# Stellungnahme 1240

Anmerkungen eines Sachverständigen  
zur Verwendung von Kunststoffrohren  
in der Gas-Hausinstallation

21. März 2010

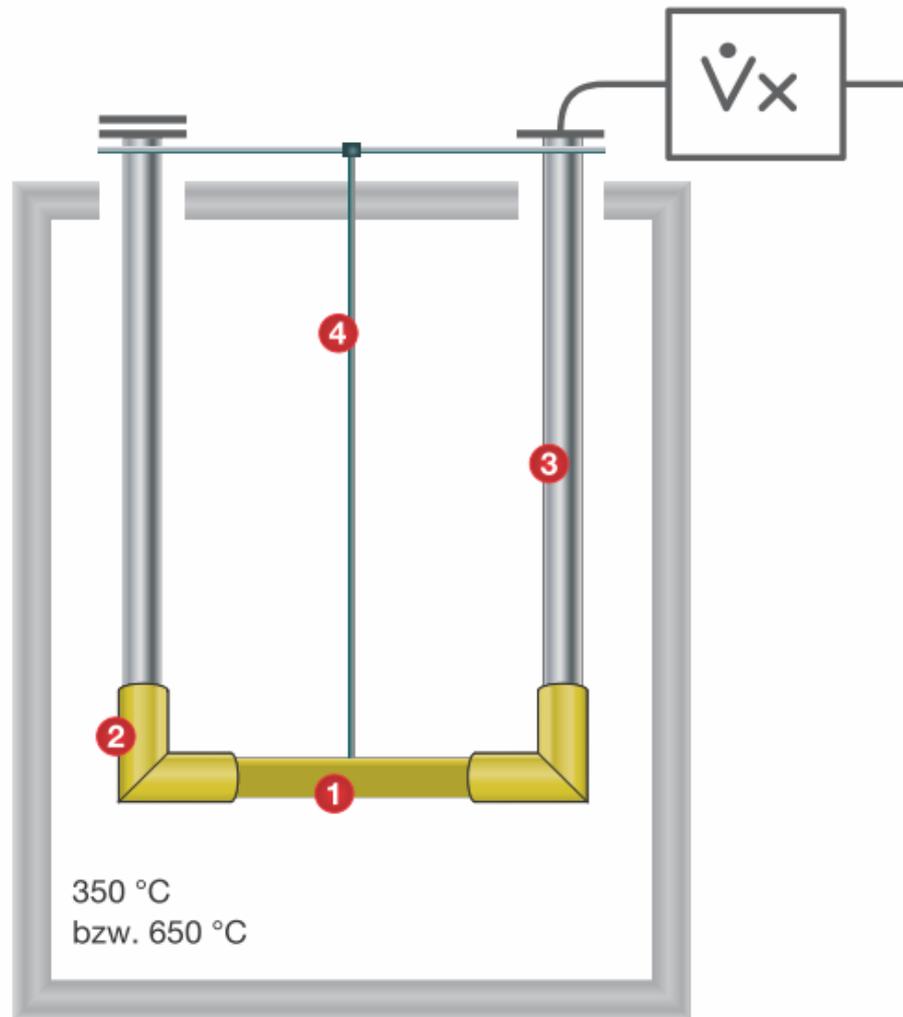
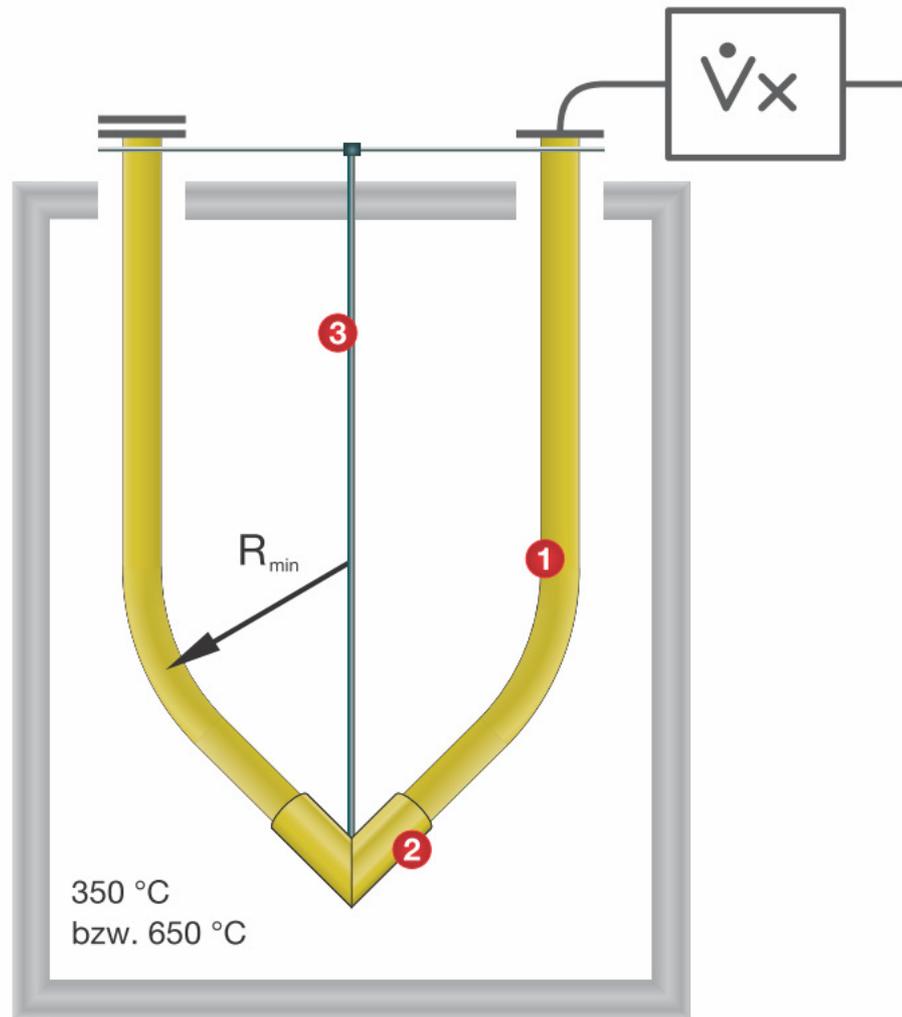
Vergleicht man die Prüfanordnungen mit tatsächlichen Installationen, so stellt man (zumindest im Bereich der frei und verdeckt verlegten Leitungen) wenig Parallelen fest (Bilder 4 und 5). Aus sachverständiger Sicht stellt sich daher die Frage, ob diese Prüfungen einen physikalisch nachvollziehbaren Mechanismus ersetzen können.

Kommt es bei einem der drei Vorgänge zu einer Störung, versagt die komplette Sicherheitskette. Im Rahmen der Baumusterprüfungen (Bilder 4 und 5) funktioniert diese Sicherheitskette.

Bild 6 Prinzip der dreistufigen Sicherheitskette für Kunststoffrohre in der Gashausinstallation nach TRGI 2008

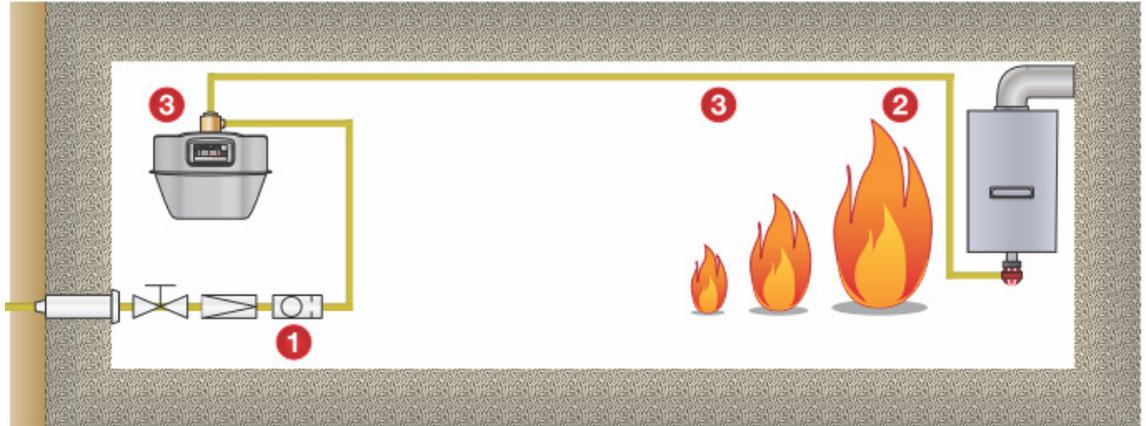
Zwischen dem Gasströmungswächter und dem sich im Brandfall hoffentlich einstellenden vorleckfreien Bruch können sich viele Meter Rohrleitung befinden. Der Gasströmungswächter wird aber nur schließen, wenn durch sein Gehäuse tatsächlich so große Gasmengen strömen, dass der Schließvolumenstrom erreicht wird (Bild 3). Dies wiederum kann nur der Fall sein, wenn die Rohrleitung zwischen Gasströmungswächter und vorleckfreiem Bruch noch in der Lage ist, diesen Volumenstrom auch zu transportieren (Bild 6).

Die TRGI 2008 sieht zur Gewährleistung der Brand- und Explosions-sicherheit von Kunststoffrohren in der Gas-Hausinstallation eine Sicherheitskette vor, die auf dem Zusammenwirken von drei Vorgängen beruht (Bild 6):
